Всемирный форум для согласования правил
в области транспортных средств

Шины: Правила ООН, касающиеся шин
с восстановленным протектором

Предложение по поправкам серии 01 к Правилам № 109 ООН

Представлено экспертом от небольшой рабочей группы по шинам
с восстановленным протектором*

Схема знака официального утверждения

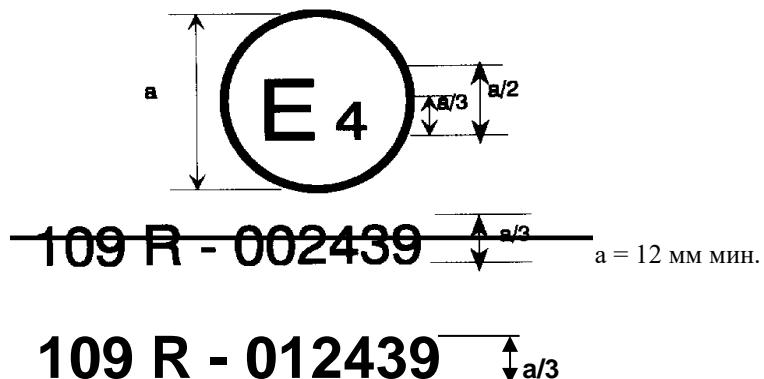
Приложение 2 изменить следующим образом:

Приведенный выше знак официального утверждения, проставленный на шине с восстановленным протектором, указывает, что данное предприятие по восстановлению протектора шин было официально утверждено в Нидерландах (E4) под номером официального утверждения 109R0012439 в соответствии с предписаниями поправок серии 01 к настоящим Правилам в их первоначальном виде (00).
